Umruestanweisung

Conversion Instruction

Benennung: Umruestanweisung (Regeleinheit 2M21500)

Zeichnungs-Nr.: 2M21923

Darstellung 1
Diagram 1

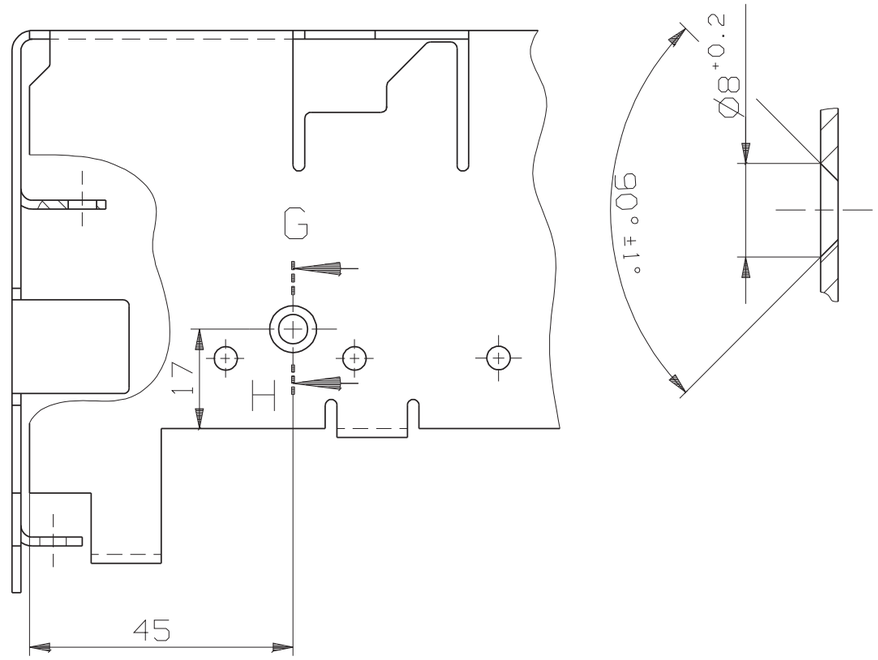
1. In die Rueckwand der Regeleinheit 2M21500 eine Bohrung (4mm) mit einer Senkung (8mm) bohren. (siehe Darstellung 1)

Due to manufacturing changes a drilling (4mm) and a sinking (8mm) have to be placed in the back panel of control unit 2M21500 in order to secure the changed heat sink of the PCP Power.

The sinking is necessary in order to keep the head of the screw from rubbing against the base of Babytherm 8000 and to keep the control unit properly clamped. The position of the drilling can be seen in Diagram 1.

Darstellung 2
Diagram 2

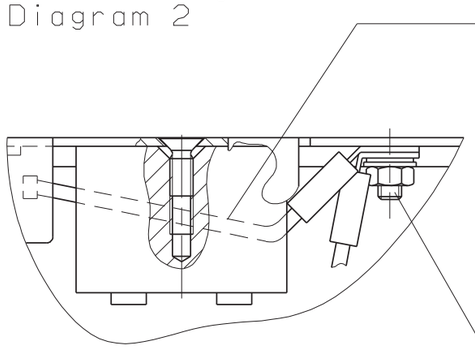
2. Das Erdungskabel der LP-Power an den Erdungs-bolzen der Rueckwand (Regeleinheit) schrauben. (siehe Darstellung 2)

The PCB Power grounding cable has to be connected to the ground stud found on the back panel of control unit 2M21500 as seen in Diagram 2.
